INFORME TÉCNICO DE FISCALIZACIÓN AMBIENTAL

“AMPLIACIÓN CENTRO CRUCERO”

DFZ-2023-692-X-RCA

AGOSTO 2023

Figura 3. Layout del proyecto (Antecedentes presentados por el titular en respuesta a acta de inspección ambiental con fecha 23/03/23)

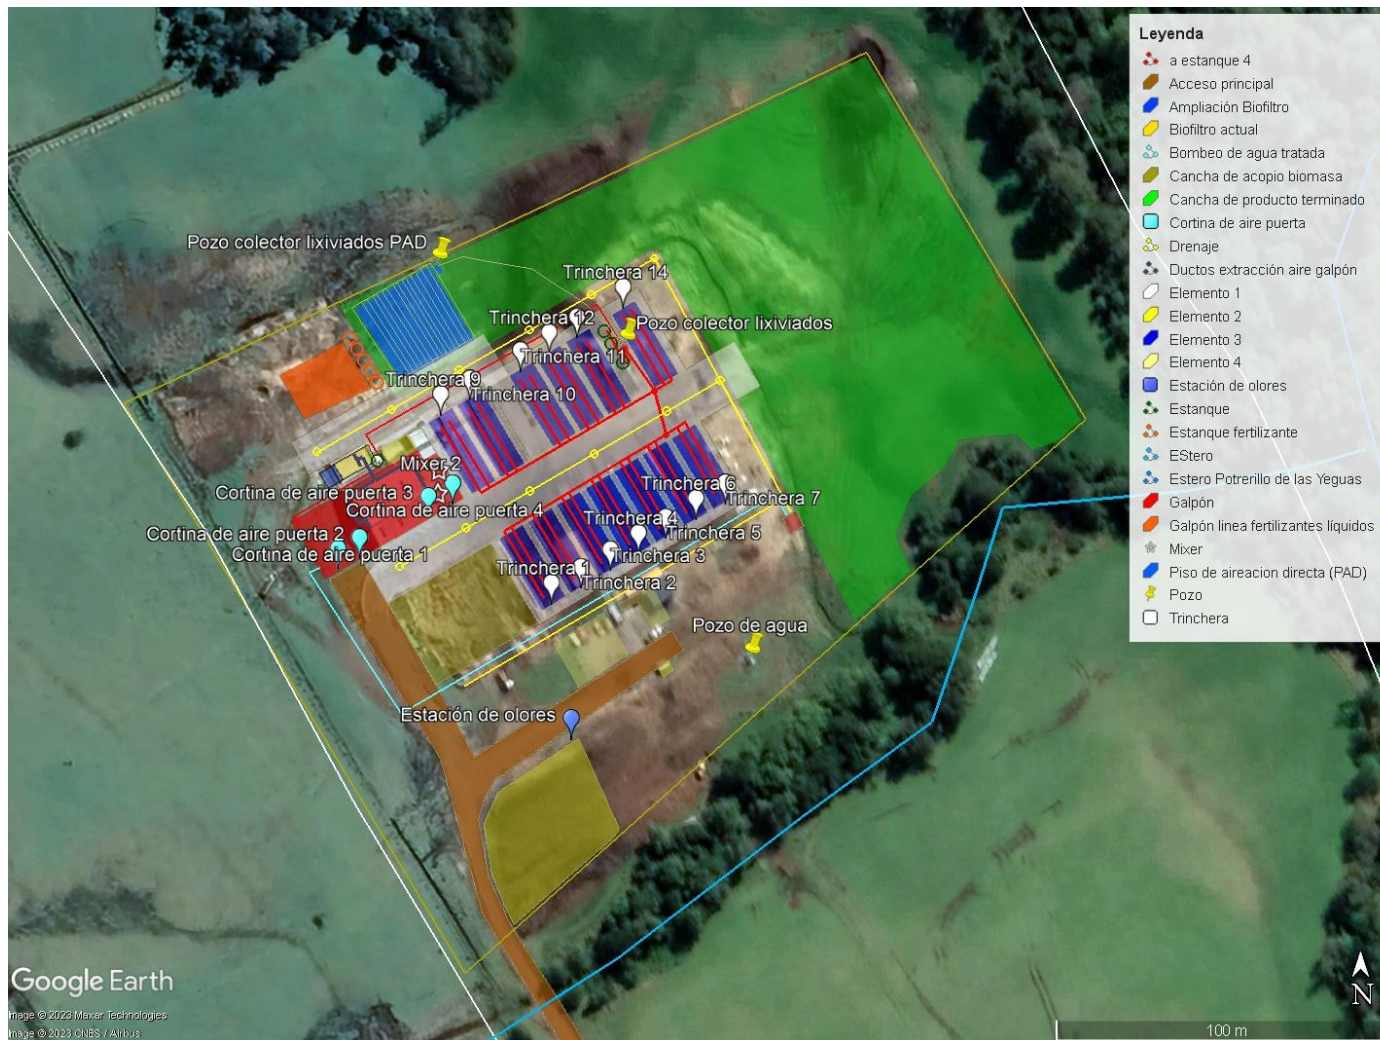
Por otro lado, en función de la información proporcionada por el titular en lo referido al layout actualizado del proyecto en donde se constatan todas las obras ejecutadas y por ejecutar, es posible determinar que el número de trincheras de compostaje corresponde a 13 (ver Figura N°3), y en las cuales se proyecta el drenaje de las aguas lluvias y de contacto en su conjunto, por medio del sistema de conducción de aguas lluvias, a la central de decante y ozonificación de aguas de contacto (decantador de aguas de contacto).

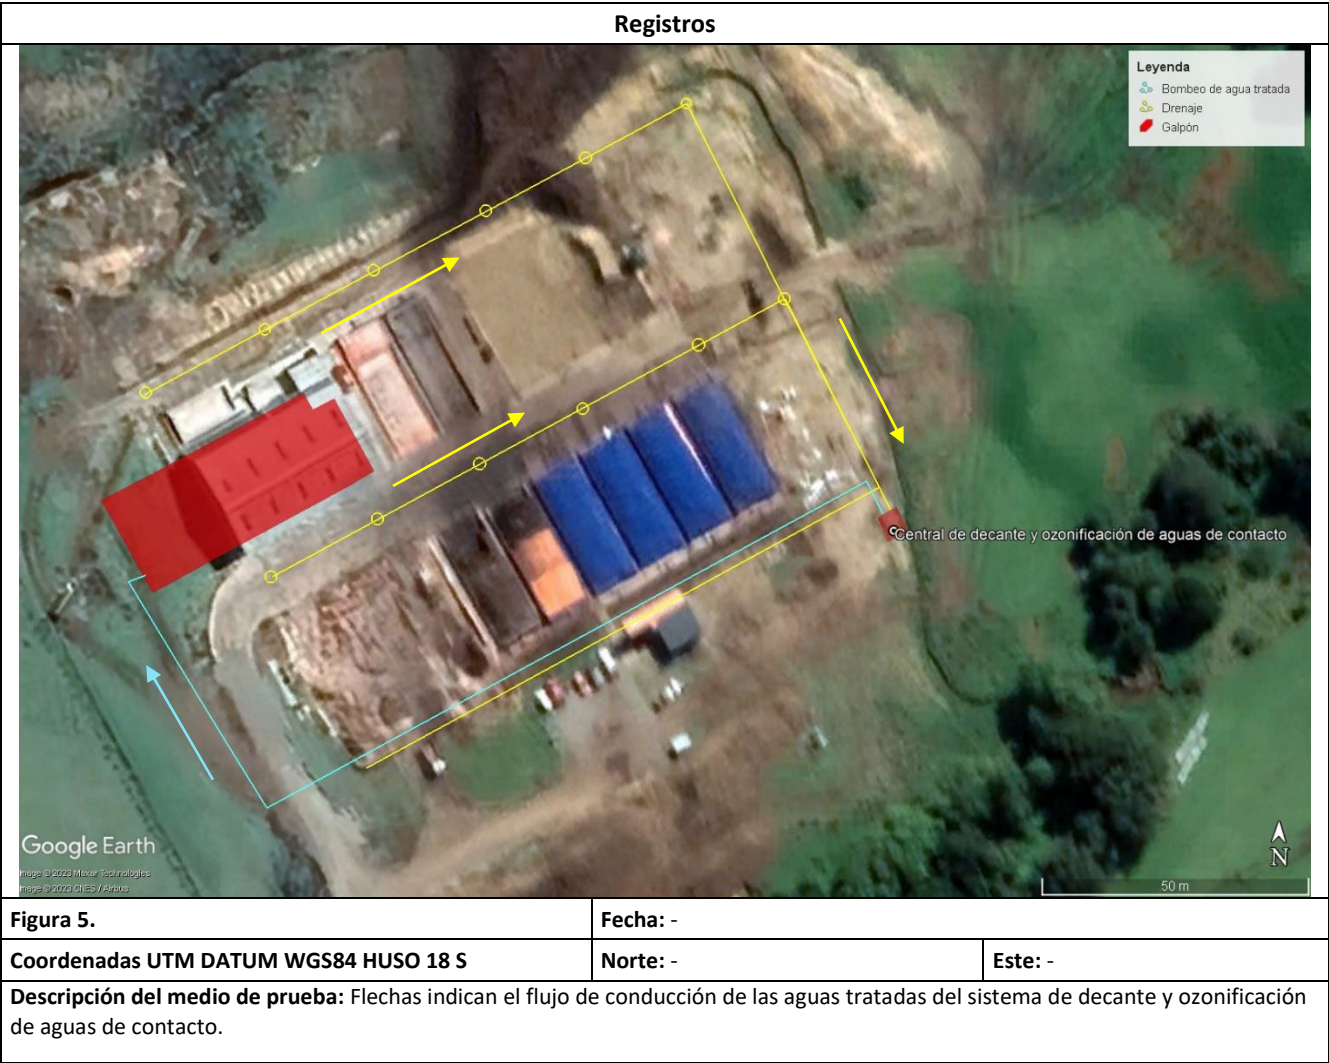
De acuerdo a la información verificada en el layout actualizado del proyecto, el decantador de aguas de contacto conduce el drenaje de la mezcla de las aguas lluvia y de contacto, las cuales son capturadas a través de 12 cámaras de desagüe establecidas en el patio de las trincheras de compostaje y redirigidas a la central de decante y ozonificación de aguas de contacto. De esta manera, luego de pasar por el tratamiento de ozonificación, las aguas son conducidas al galpón de acopio para su reincorporación al proceso de compostaje en esta etapa. En la Figura 5 se observa el flujo de conducción de las aguas tratadas en el sistema de decante y ozonificación de aguas de contacto.

Con respecto a la memoria técnica del proyecto, el titular informa que el sistema de tratamiento de aguas lluvias de la planta Zero Corp consistirá en un sistema de manejo que combina un tratamiento físico para la captura de sólidos suspendidos (mediante cámara decantadora gravitacional) y un tratamiento químico por oxidación avanzada mediante ozono para oxidar los compuestos orgánicos que generan malos olores como el H₂S y el NH₃, y a la vez desinfección y reúso de las aguas tratadas en lavado de equipos y riego. Dicho sistema de tratamiento considera lo siguiente: estanque de decantación de aguas lluvias, planta elevadora de agua clarificada, estanque de reacción con ozono y

- A pesar de que de acuerdo a lo estipulado en el proyecto y en la respectiva RCA se preveía la descarga de las aguas lluvias al estero que bordea la planta de compostaje (Esterio Potrerillo de las Yeguas), el titular opta por no realizar tal descarga dado que las aguas lluvias contenían una proporción no prevista de aguas de contacto (lixiviados), reteniendo de esta manera el drenaje diseñado para las aguas lluvia del predio a través de la implementación de un decantador de aguas de contacto.
